BT0327
02.04.98

Assunto: Alteração na altura do Gabinete
Modelos: Mondial e Clean
Marca: Brastemp

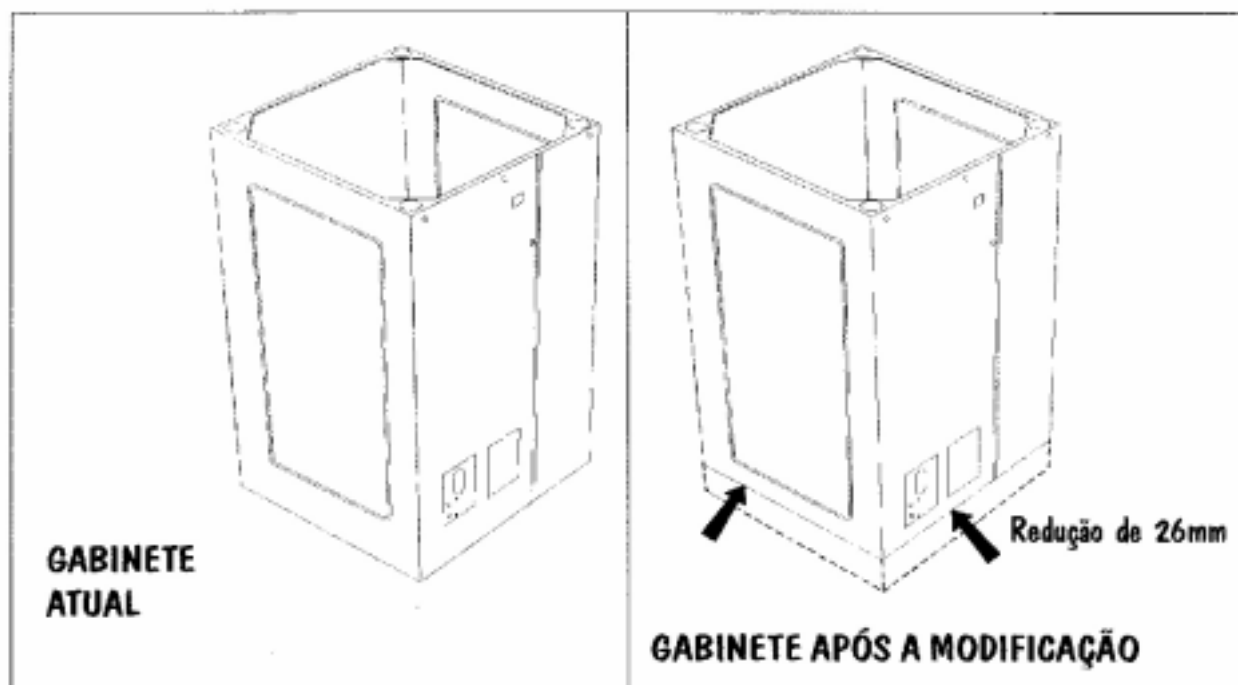
Para atender as modificações feitas nas Lavadoras Linha 98, estamos modificando o Gabinete para os modelos em referência.

Com esta modificação foi reduzido a altura do Gabinete, de 838mm para 812mm. Esta redução foi feita na parte inferior do mesmo, conforme figura 01, não afetando a montagem e o funcionamento de nenhum componente do Produto.
